PLANFESTSTELLUNG / 2. PLANÄNDERUNG

| Freie und Hansestadt Hamburg<br>Behörde für Wirtschaft, Verkehr und Innovation<br>Auftragsverwaltung für die Bundesfernstraßen | Unterlage: 6<br>Blatt-Nr.: 3 index B<br>Straßenquerschnitt<br>AD HH - Süderelbe: A7<br>Maßstab: 1 : 100 |

Maßnahmenbezeichnung:  
**A26, Stade - Hamburg**  
4-streifiger Neubau der BAB 26 AK HH-Süderelbe (BAB 7) bis Landesgrenze HH/NI  
8-streifige Erweiterung der BAB 7 AK HH-Süderelbe bis AS HH-Heimfeld

Straßenquerschnitt A 7  
M.: 1:100

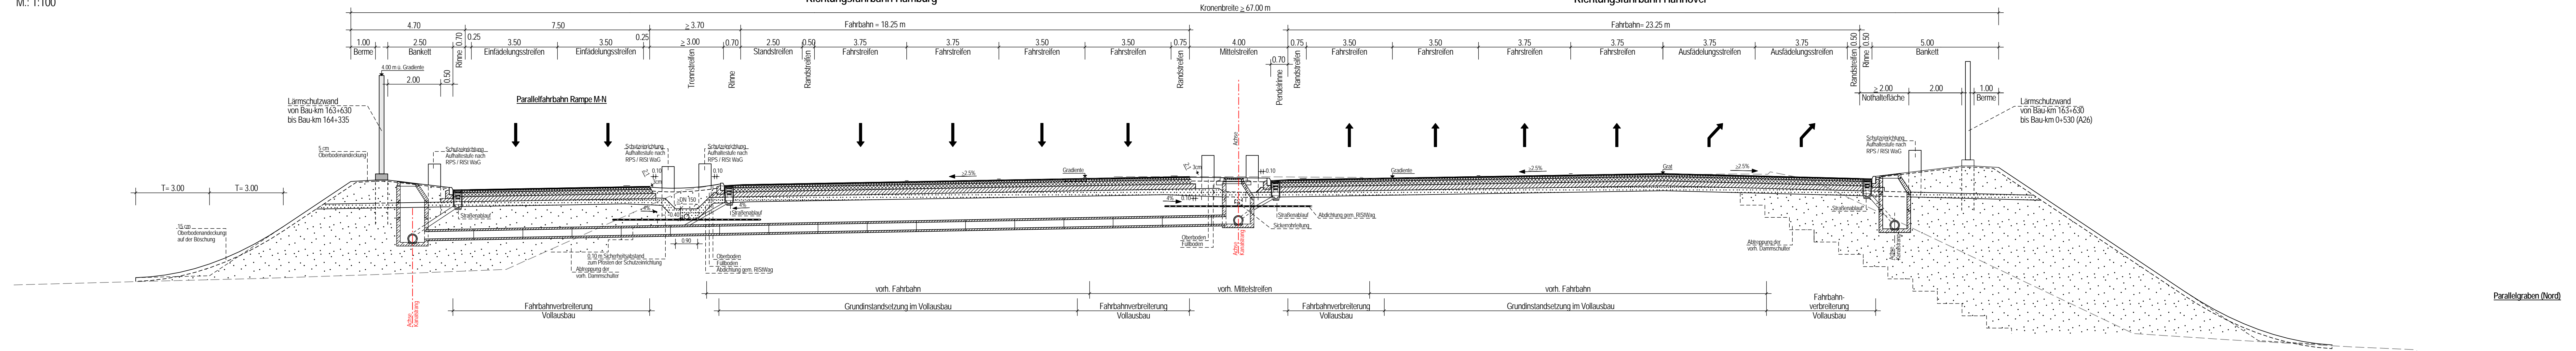
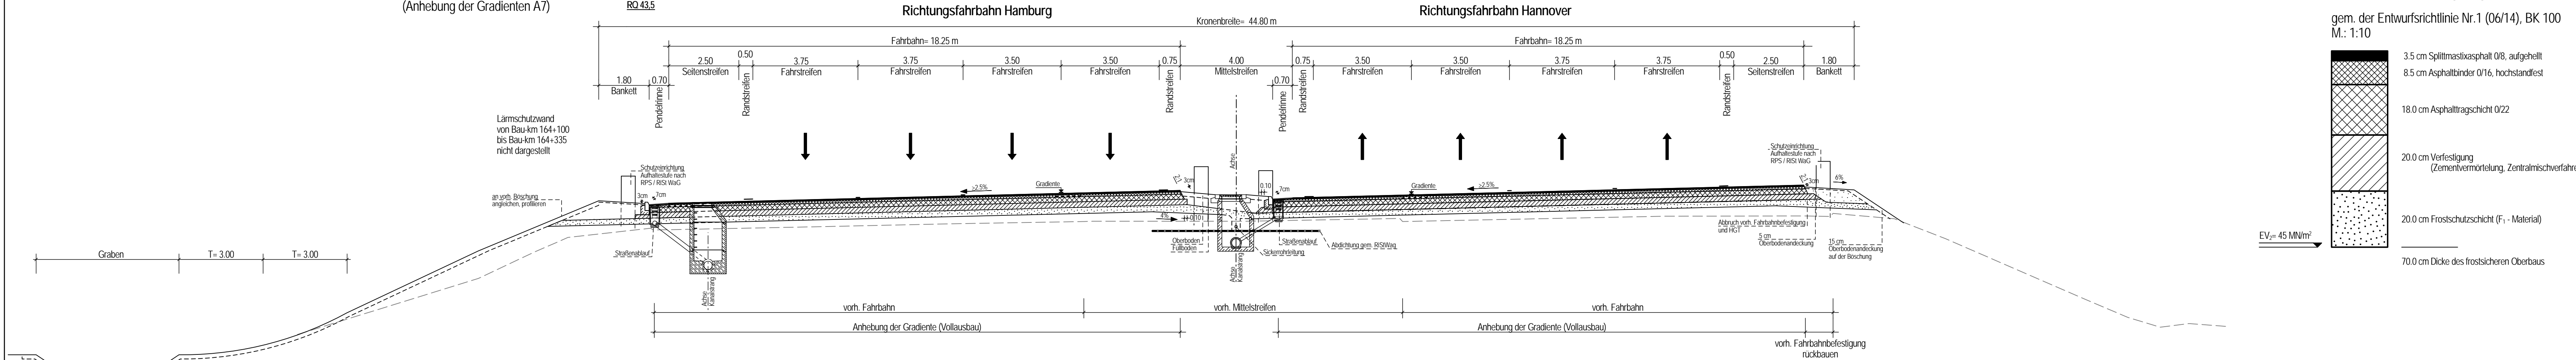
| 6.  | RiFa Hannover: Querneigung Ausfädelstreifen nach außen geändert, Entwässerung außen ergänzt | 06.12.2017 |      |
| 5.  | Lärmschutzwände ergänzt   | 06.12.2017 |      |
| 4.  | Querneigung RiFa Hannover geändert, Grat zum Ausfädelstreifen entfällt                      |            |      |
| 3.  | 2-streif. Einfädelstreifen Rampe M-N geändert in Parallelfahrbahn                           |            |      |
| 2.  | Entwässerung geändert   |            |      |

Fahrbahnbefestigung

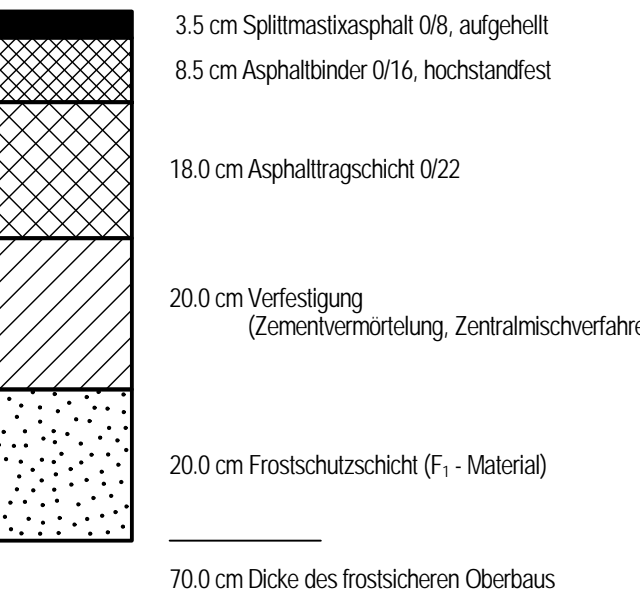
| 1.  | Oberbaumessung gem. Entwurfsrichtlinie Nr.1 (06/14)   |            |      |
